## Mitteilung des Bauamtes

Sitzung BV-Stieghorst öffentlich am 23.11.2017

Planvorhaben: 6. Änderung B-Plan Nr. III/Ub 2.2 „Wohnen am Bollholz“

Bauherr: Domo GmbH

Abbildung 1: Auszug Straßenausbauplanung im Bereich der Straßen Am Bollholz/Am Rollkamp

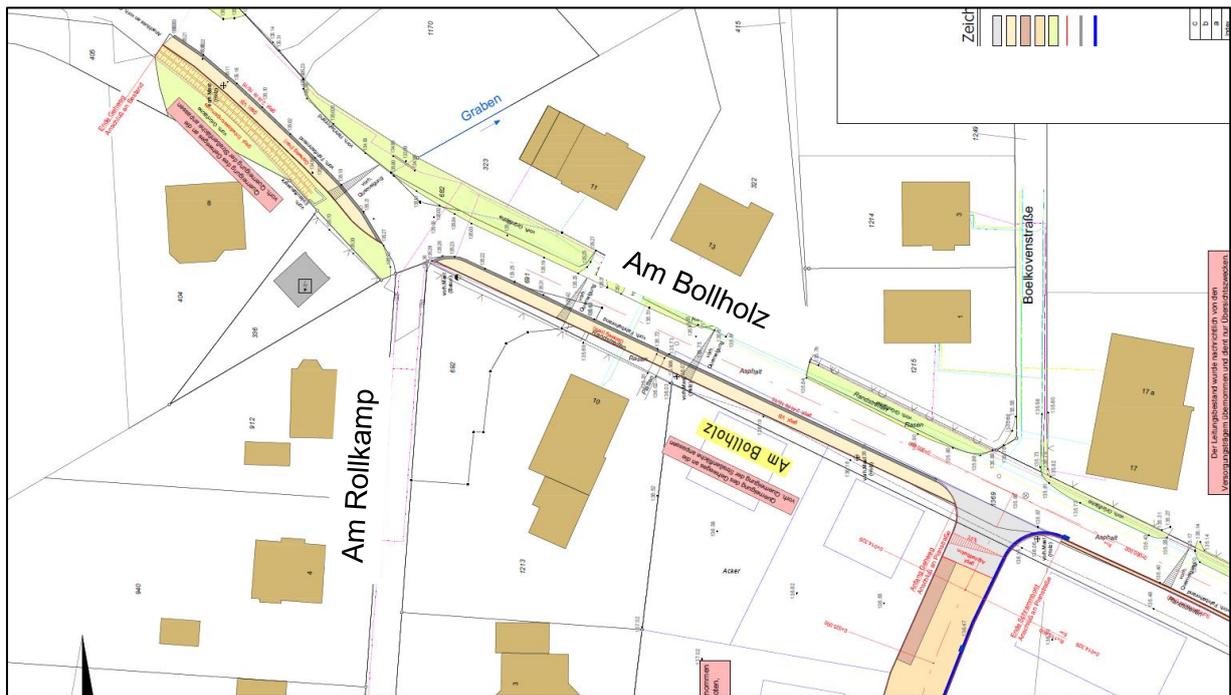
### **1. Straßenausbauplanung für die Straße Am Bollholz**

Für die fußläufige Erschließung des Quartiers wird ein 2,00 m breiter Gehweg vom nördlichen Ende der Straße Am Rollkamp in Richtung Osten bis zur neuen Planstraße vorgesehen. Weiter wird zur Verbesserung der Wegeverbindung zwischen dem neuen Wohngebiet im Osten und den ÖPNV-Haltestellen an der Bollstraße im Westen ein Gehweg mit einer Breite von mind. 2,0 m auf der Südseite der Straße Am Bollholz zwischen dem Haus Nr. 6 und der Straße Am Rollkamp umgesetzt. Der Ausbau und die Kostenübernahme erfolgen durch den Investor.

Zur besseren Nachvollziehbarkeit ist für den genannten Straßenabschnitt ein Auszug der beabsichtigten Straßenausbauplanung beigefügt.
